Landeshauptstadt Wiesbaden Bürgerhaus Kastel-Kostheim

Neubau
Bürgerhaus mit Veranstaltungsräumen und Wohnung

Bericht zur Plausibilitätsprüfung der LP3

Stand: 15.11.2021

Abbildung 5: Auszüge 3D-Modell

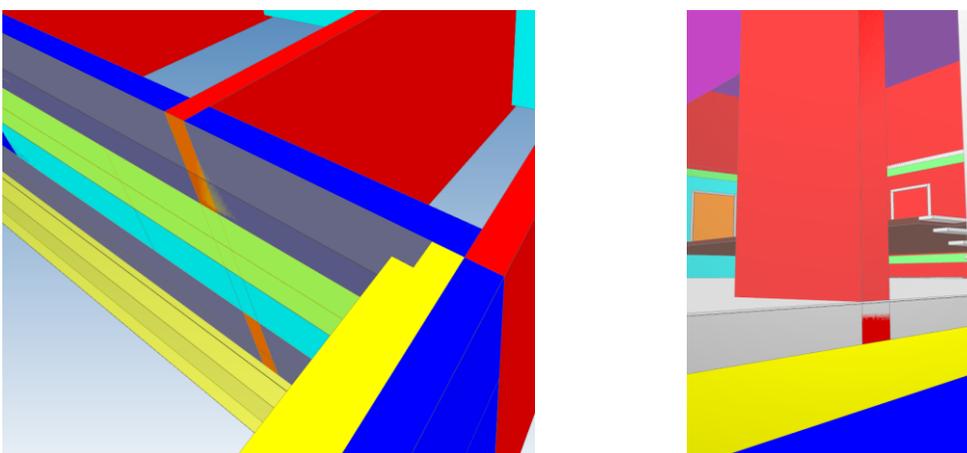
C.33 In der Konstruktion des Modells sind vereinzelt Überschneidungen von Flächen zu erkennen, was zu einem entsprechend größeren Massenkonstrukt führt. Dies bewegt sich nach Sichtung des Modells jedoch im Rahmen und scheint in der Gesamtbetrachtung für die Kostenberechnung vernachlässigbar. Bei der Ermittlung der auszuschreibenden Massen ist hier jedoch vorab das Modell zu bereinigen.

U.05 Stütze Kegelbahn

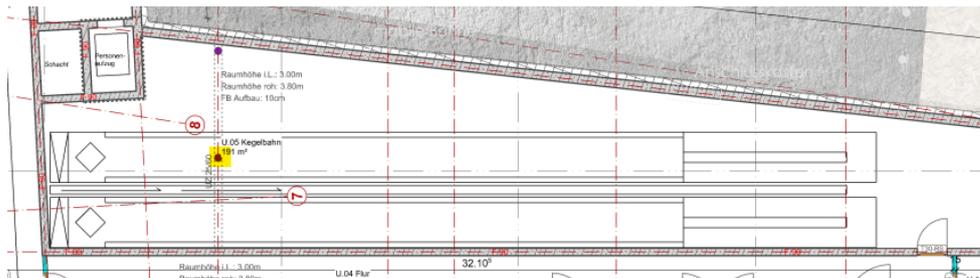
Abweichend zur Tragwerksplanung befindet sich eine Stütze mittig der Kegelbahn und macht ein Bespielen der Bahn unmöglich.

U.10 Unverständliche Räumlichkeit

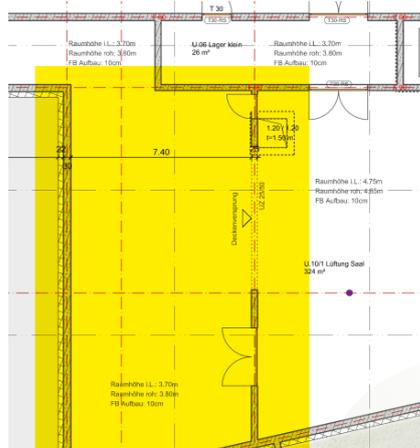
Aus der Zeichnung gehen keine klaren Raumbegrenzungen oder Raumaufteilung hervor. Bedarf an Türen und Wänden zu klären.

K.A. Unklare Schacht-/Raumsituation

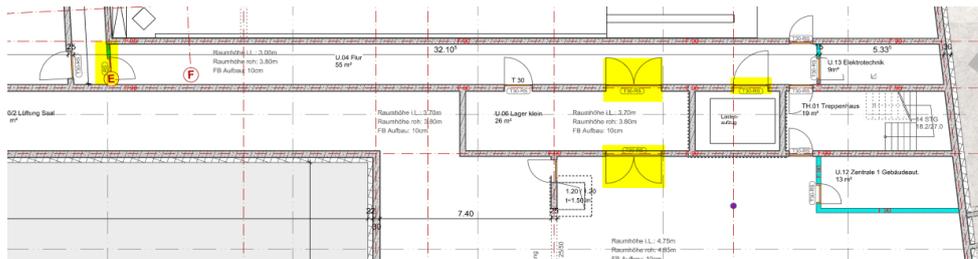
Die Funktion dieses Raumes ist unklar, es fehlt ein Raumstempel. Eine Schachtführung in den darüberliegenden Geschossen ist nicht dargestellt.

U.07 Türanzahl

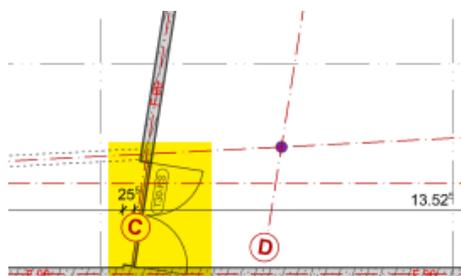
Die Anzahl der erforderlichen Türen ist zu prüfen. In dem unten beigefügten Beispiel ist eine ein-, und doppelflügelige Tür nur wenige Meter entfernt.

Die kleine Tür schlägt zu einer Stütze auf, bei einer möglicher Raumteilung ist die Einbringung von Geräten zu prüfen.

Anlieferung Bühne

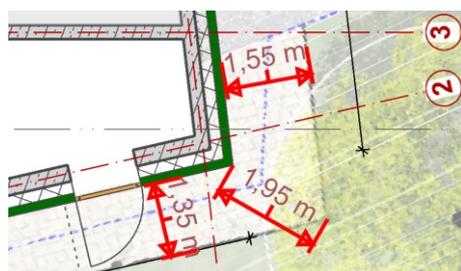
Umsetzung der Anlieferung unklar. Es ist davon auszugehen, dass über diesen Eingang die Anlieferung schwerer Objekte erfolgen soll, z.B. Klavier, Requisiten, etc. Ein Vertragen über die Treppe bietet zu wenig Rangierfläche und ist gewichts-technisch schwierig bis nicht möglich. Für ein Anfahren mittels LKW mit integrierter Hebebühne scheint die befestigte Fläche vor dem Podest nicht ausreichend und wäre nachzuweisen.

Die Treppe weist kein Geländer auf, Richtung Bahn ist in den Ansichten eine Wand gezeichnet, die sich im Grundriss ebenso wie das Vordach nicht wiederfindet. Die Pläne sind gleichzustellen.

E.10 Anschlüsse und Nutzung der mobilen Trennwände im Saal

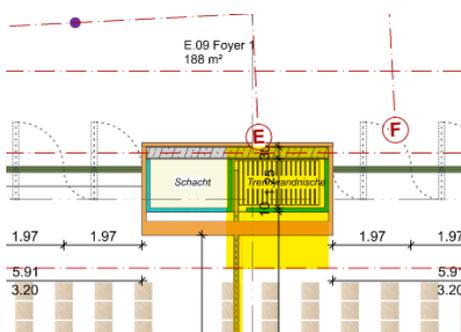
Der schalldichte Anschluss der mobilen Trennwand an die Pfeiler an der Außenfassade ist zu Planen. Aufgrund zulaufender Winkel erschwert. Entsprechendes gilt für Anschlüsse in Decken und Böden, siehe auch Anmerkungen zu den Schnitten.

Der Öffnungsmechanismus der mobilen Trennwand geht aus der Planung nicht hervor, ebenso mögliche Anforderungen an den Schallschutz.

Der Schalldichte Anschluss der Eingangstüren in den Zuschauersaal ist zu planen. Die geplante Durchgängigkeit der Lamellen ist brandschutztechnisch zu klären und darzustellen.

E.13 F-90 Anforderung und Bewegungsfläche

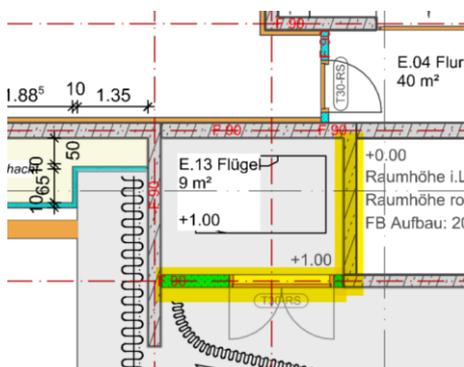
Der Flügel wird aktuell in einem Raum mit F-90 Qualität gelagert. Der Verlauf der F90-Wand sollte geprüft werden, um Kosten einzusparen empfehlen wir hier zu versuchen den Flügel in einer Nische oder in einem Raum oder Brandschutzanforderungen zu lagern.

E.12 Bühnentreppe / Kongruenz der Planungen

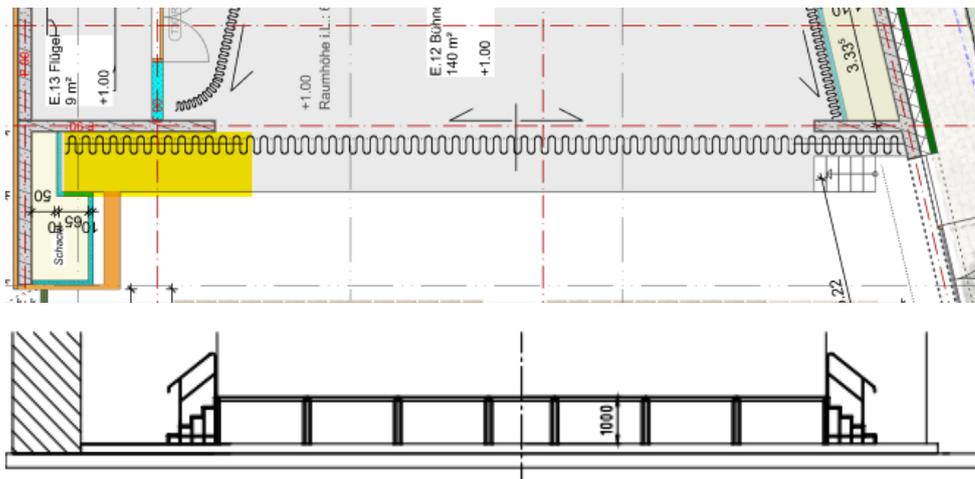
Die Bühnenplanung in der Objektplanung stimmt nicht mit der übergebenen detaillierten Bühnenplanung überein. Die Planungsunterlagen sind gleichzustellen. Das Steigungsverhältnis der Treppe ist anzugeben.

E.14 Türdurchgangsbreiten Backstagebereich

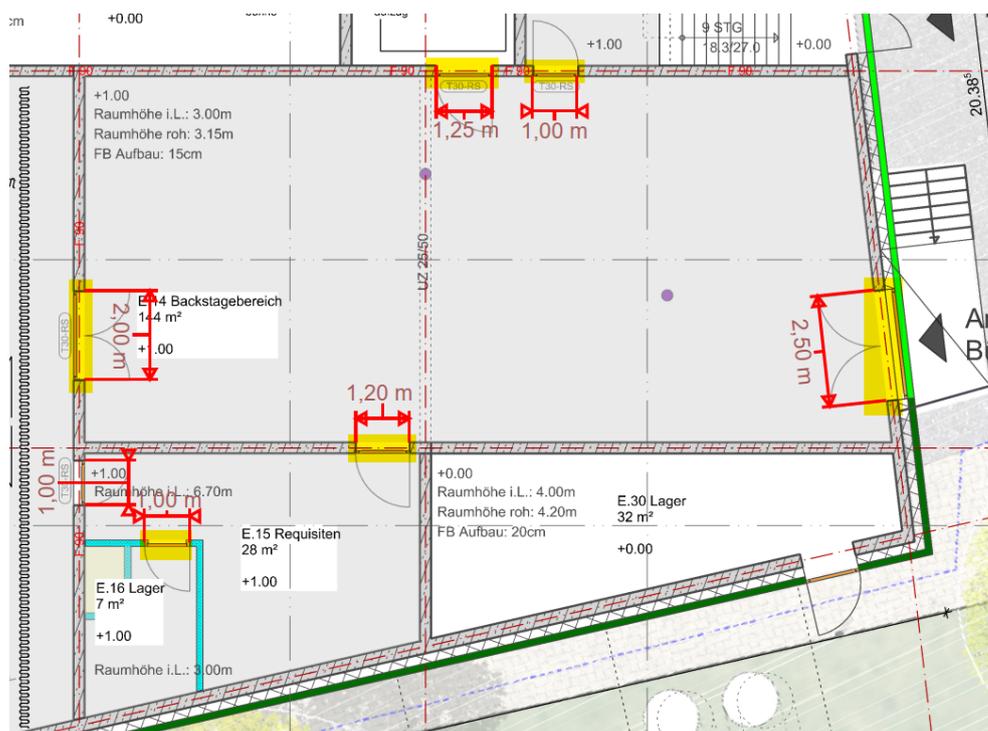
Die Türbreiten im Backstage-Bereich variieren im Rohbaumaß zwischen ca. 1,0 1,2 2,0 und 2,5m und sind entweder ein- und zweiflügelig. Wir empfehlen die erforderlichen Maße nochmals für die Nutzung abzugleichen.

Abweichungen zum Brandschutzkonzept

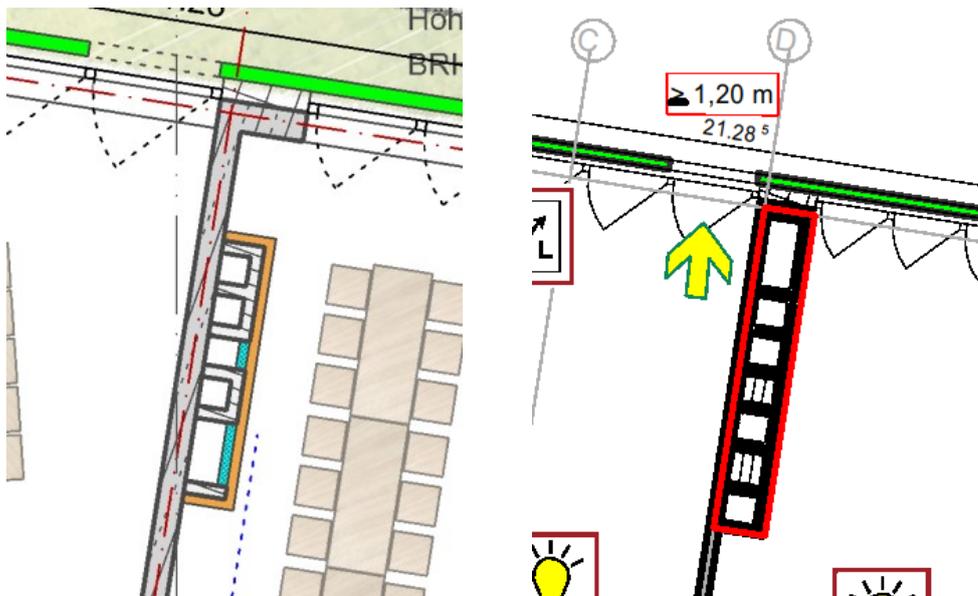
Wir stellen übergeordnet fest, dass die Planung, die dem Brandschutzkonzept vom September 2021 zu Grunde liegt nicht der Entwurfsplanung der Architektur entspricht.

Der um den Schacht vorgesehene Trockenbau entspricht nicht den Anforderungen des Brandschutzkonzeptes und die Planstände sind nicht kongruent.

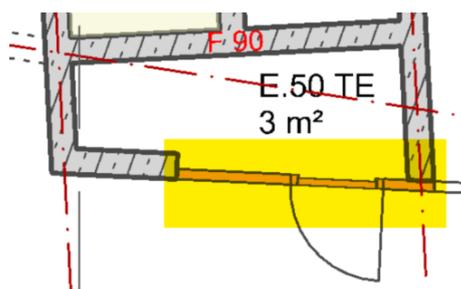
Die hier dargestellte Übereck Situation ist nicht brandschutzgerecht, da der Trockenbau nicht in entsprechender Brandschutzqualität ausgeführt ist. Die über zwei Ecken mit mehrfachem Materialwechsel verbundene Lösung kann ggf. vereinfacht werden.

Es handelt sich bei diesem Raum um einen Elektroraum. Dieser stellt Brandschutzanforderungen an die Türe, die aktuell nicht erfüllt ist.

E.40 Brandschutzrolltore Garderobe und Küche

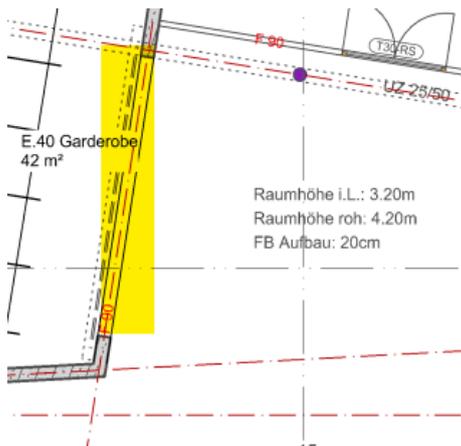
Die Öffnung der Garderobe im Foyer unterliegt hohen Brandschutzanforderungen und ist mit einem Brandschutzrolladen zu versehen. Wir empfehlen zu klären, ob die geforderten Brandschutzrolladen in der hier erforderlichen Breite von ca. 5,2m hergestellt werden können bzw. zu welchen Kosten und wie sich die Ausführung architektonisch darstellt.

Dasselbe gilt für die Ausgabe Küche, jedoch auf einer deutlich geringeren Breite.

TH.01 Steigungsverhältnis

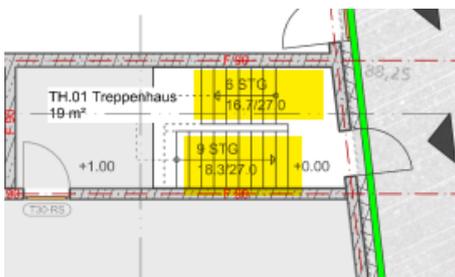
Das Steigungsverhältnis der Treppe wechselt zwischen den Treppenläufen UG>EG und EG>OG von 16,7cm auf 18,3cm. Dies stellt nicht nur eine potentielle Stolperfalle dar, sondern kann brandschutztechnisch unzulässig sein (>1,5cm). Wir empfehlen eine explizite Abstimmung mit dem Brandschutz und wenn möglich eine Anpassung mit höchsten geringfügigen Abweichungen.

Im 1.OG werden die Steigungen mit 18,2cm angegeben. Im TRH02 liegen keine Angaben zum Steigungsverhältnis vor. Im Schnitt sind die Steigungen nicht eingetragen.

E.03 Windfang Eingangssituation

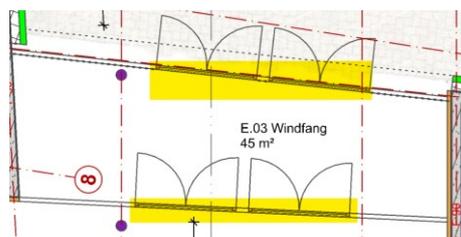
Die doppelflügeligen Eingangstüren sind zu den Türen im Windfang leicht versetzt und in unterschiedlichem Winkel. Für eine bessere Begehbarkeit des Gebäudes empfehlen wir dies nochmals, auch in Abstimmung mit dem Brandschutz, zu überprüfen.

E.41 Durchgangsbreiten Sanitäranlagen

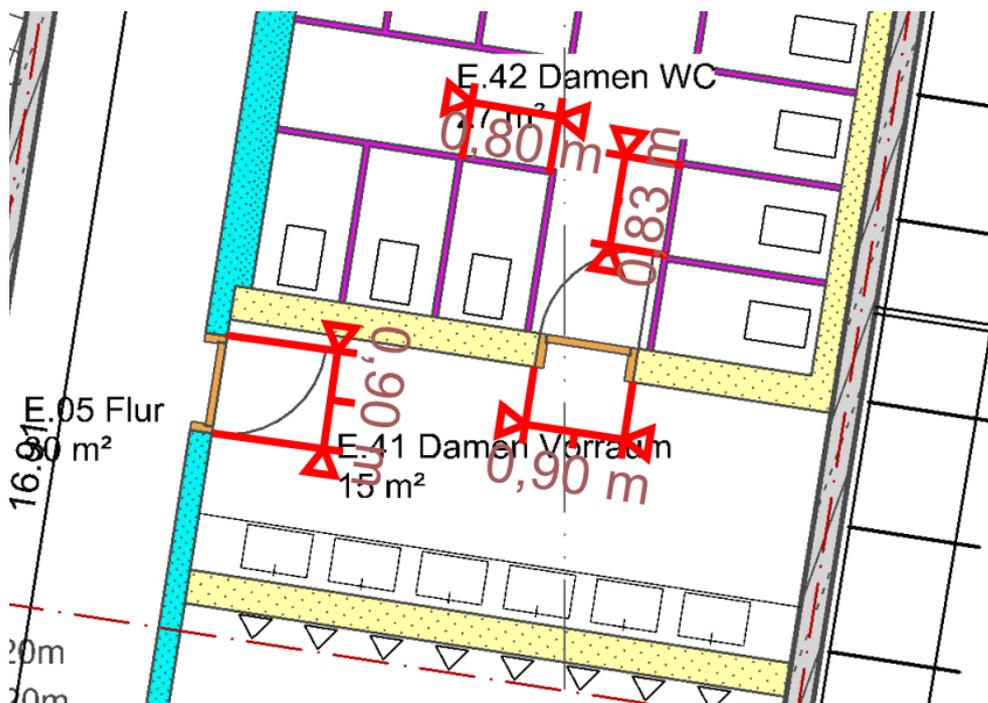
Die Türanlagen der Sanitäranlagen, hier auszugsweise, weisen liches Rohbaumaß von 90cm und ein liches Durchgangsmaß von ca. 75cm auf. Dies ist nicht neubaugerecht und die Türbreiten sollten vergrößert werden. Die einzelnen Kabinen weisen unterschiedliche Breiten von ca. 80-83cm auf und sind mit Platzhaltern und ohne Türen gezeichnet. Hier ist zu konkretisieren und detaillieren.

E.04 Zuwegung Küche

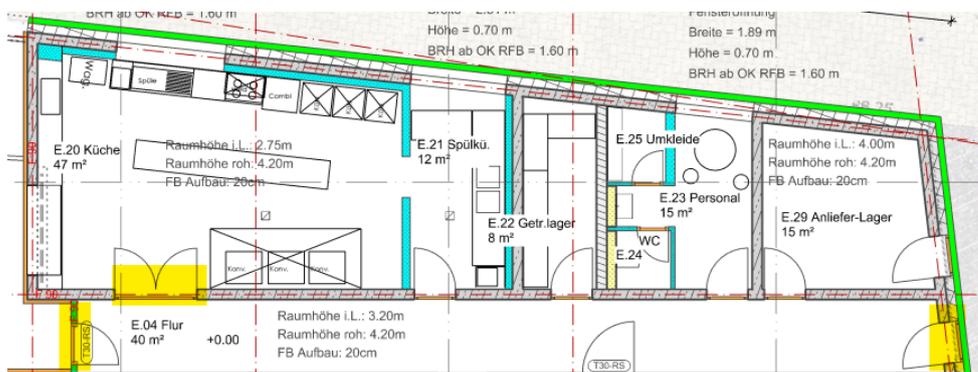
Die Küche ist mit einer doppelflügeligen Tür ausgestattet, alle weiteren Türen im Flur und zu weiteren Räumen jedoch einflügelig. Anforderungen an erforderliche Türbreiten prüfen.

Wahl der Wände – Trockenbau / Lärmschutz

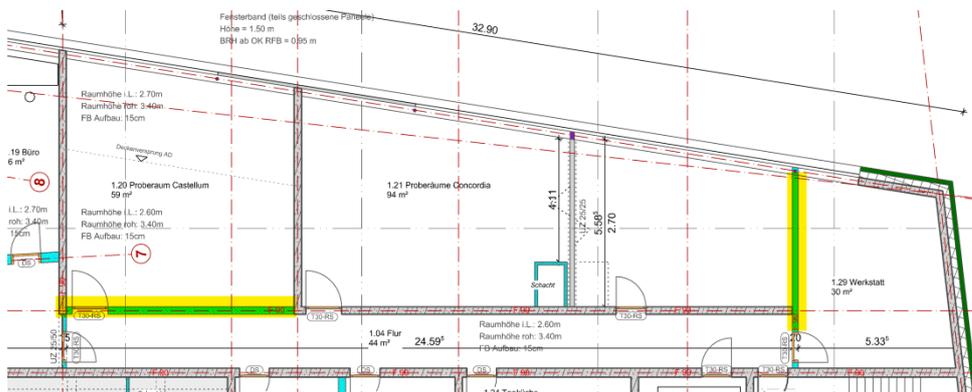
Die überwiegende Zahl an Wänden ist in Stahlbeton ausgeführt. Die Trennwand zwischen Proberaum und Werkstatt sowie eine Trennwand Proberaum zum Flur hingegen in Trockenbau. Aufgrund der Lärmbelastigung zwischen den Räumen empfehlen wir dies nochmal zu hinterfragen und mit der Bauphysik zu klären.

Lichthof - Wandanschlüsse

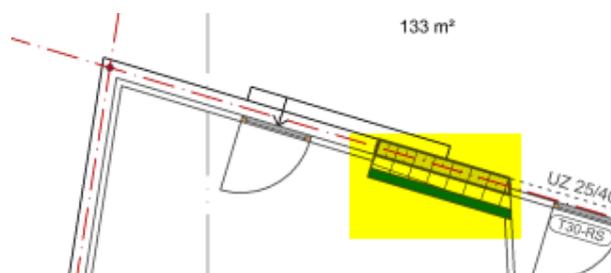
Die Anschlüsse der Wände sind zu planen, die Darstellung ist insgesamt weder schlüssig noch LP3-gerecht.

1.40 Lichte Durchgangsbreite Tür Teeküche

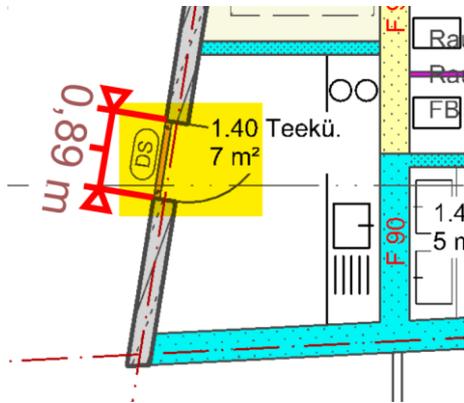
Eine lichte Türbreite von unter 80cm bei einer 90cm Türe im Rohbaumaß ist nicht neubaugerecht, eine Aufweitung sollte überdacht werden.

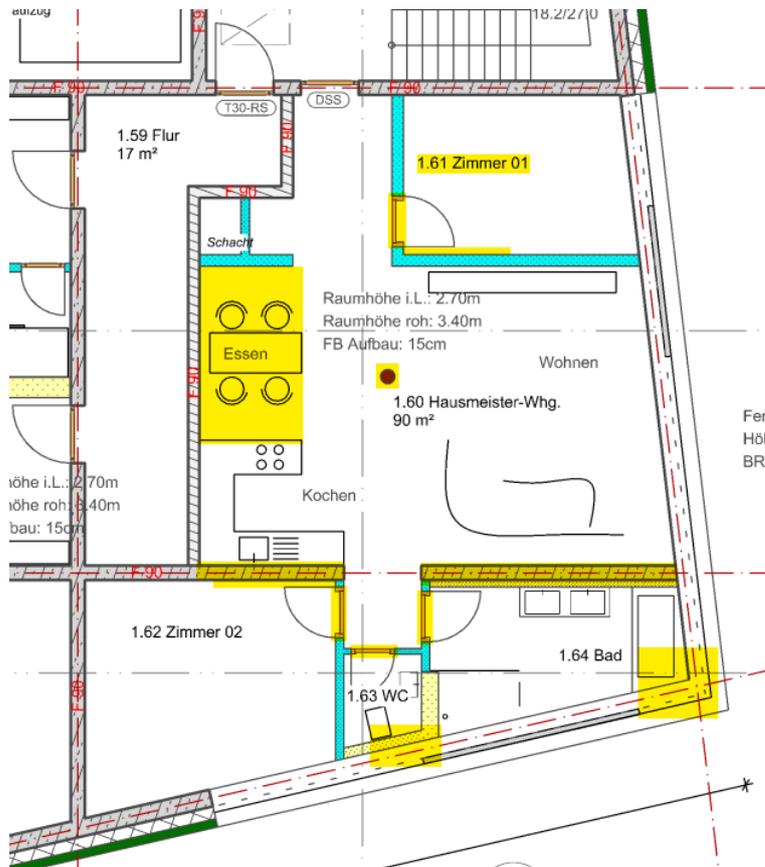
In der vorliegenden Planung liegt die ca. 90m² große Hausmeisterwohnung in der Gebäudeecke zur Bahnanlage. Es steht zur Diskussion, diese alternativ im Bereich der jetzigen Proberäume zu verlegen. Die folgenden Hinweise und Empfehlungen sind nach Bedarf auch auf die Alternativposition zu übertragen.

- Darstellung des Mobiliars zum Nachweis der Möblierbarkeit der Wohnung. Ergänzung der Raumstempel für die einzelnen Zimmer, statt Gesamtwohnung;
- Küche und Essplatz liegen bei einseitiger Belichtung in einer Tiefe von ca. 6 – 8m. Dies führt zu einem geringen Lichteinfall und mangelhafter Möglichkeit zur Lüftung/Entlüftung;

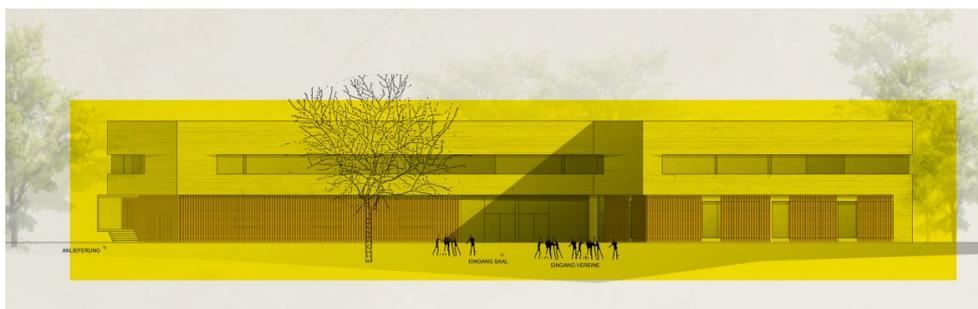
Bei den vier vorliegenden Außenansichten handelt es sich um rein atmosphärische Darstellungen. Für die Entwurfsplanung sind konstruktive/technische Zeichnungen vorzulegen. Die Pläne sind zu vermaßen, Öffnungsflügel zu kennzeichnen, etc.

Die Ansichten des Innenhofs liegen nicht vor und sind zu erstellen oder in entsprechenden Schnitten abzuwickeln. Dachaufbauten sind einzutragen.

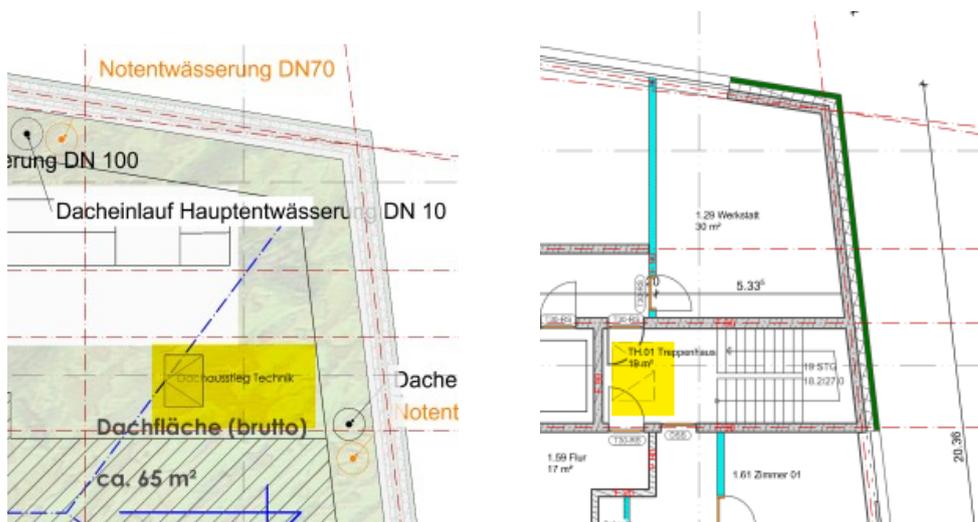
Darstellung der Art des Dachausstieges und ggf. Positionierung einer Leiter (Aufschlag Türen beachten) im Rahmen der weiteren Planung berücksichtigen.

Auf dem Dach sind befestigte Laufwege und Sekuranten zur Absturzsicherung zu planen und darzustellen.

Notentrauchung / erforderlicher Querschnitt

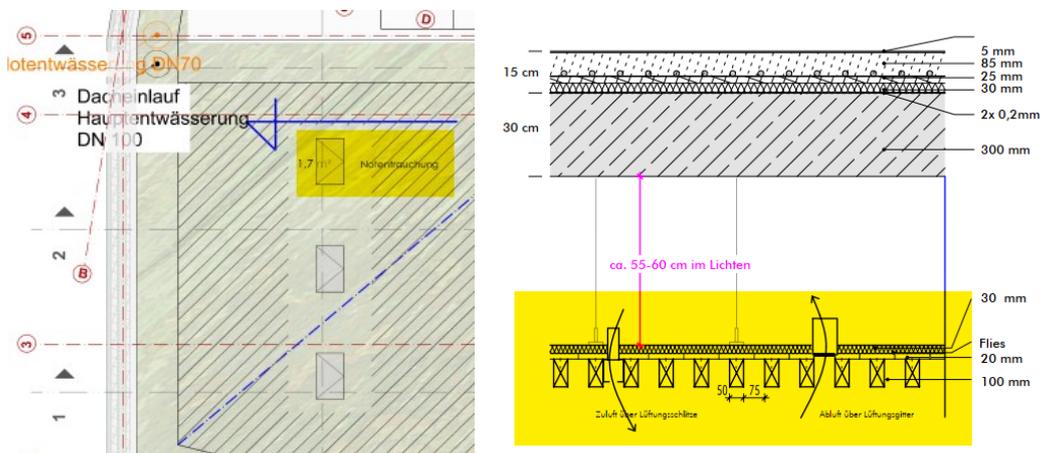
Gemäß Brandschutzkonzept sind im Saal EG 1% der Grundfläche über licht Querschnitte der Notentrauchung abzubilden. Anhand der Leitdetails und der darin schematisch aufgezeigten Durchdringungen scheint die Erfüllung des erforderlichen lichten Querschnitts nicht gegeben. Dies ist zu prüfen und zu verifizieren.

Frostschürze

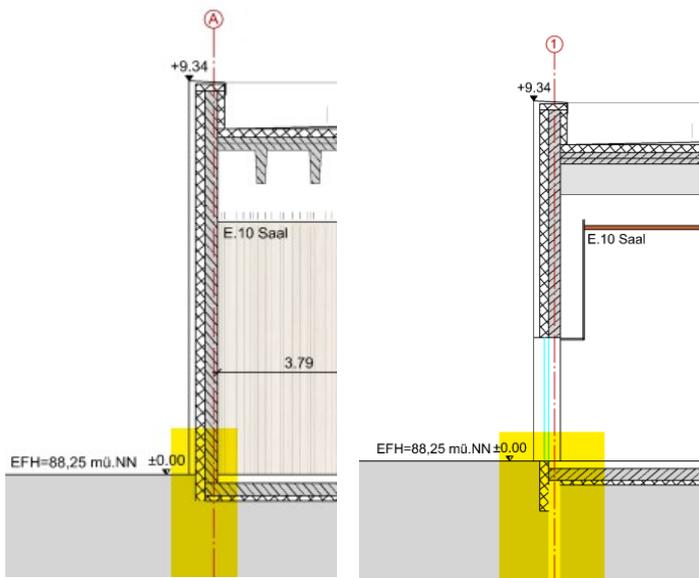
Analog Schnitt B-B (Bild rechts) ist eine umlaufende Frostschürze vorzusehen (Bild links). Im Schnitt B-B fehlt das Stahlbetonelement zur Anbringung der Perimeterdämmung.

Frischbetonverbundfolie

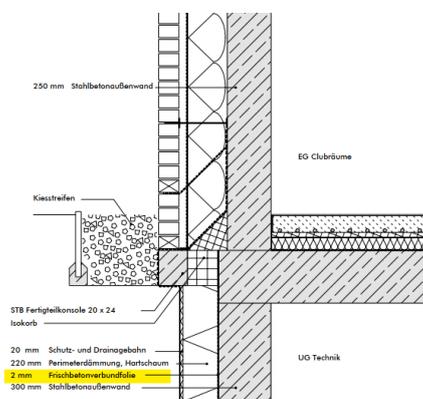
Es ist zu prüfen, ob eine Frischbetonverbundfolie tatsächlich notwendig ist, da sie kostspielig, bzgl. der Verarbeitung jahreszeitabhängig, fehleranfällig im Einbau und von fragwürdigem Nutzen ist. Hier besteht ein Kostenoptimierungspotential.

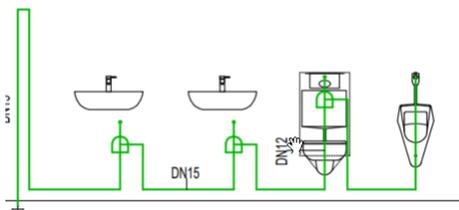
D.94 Es sind Spüleinrichtungen beschrieben, jedoch nicht in der Planung ersichtlich. Es werden Spülautomaten empfohlen, da diese nicht verstopfen können und somit ein Wasserschaden entstehen kann. Aktuell enden viele Trinkwasseranschlüsse am Urinal.

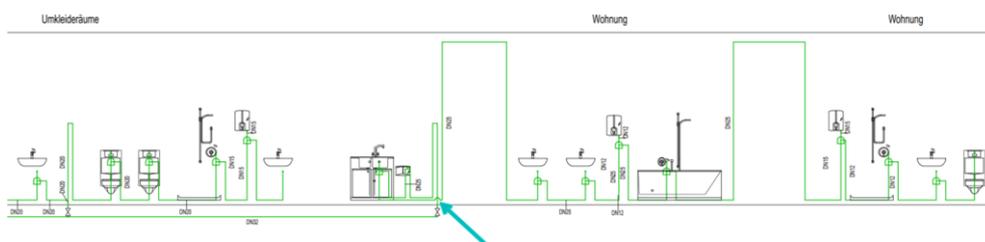
D.95 Eine gesonderte Zählereinrichtung (Wasserzähler) für den Bereich der Wohnung ist im Schema nicht ersichtlich. Gleiches gilt für die anderen im Erläuterungsbericht beschriebenen Bereiche.
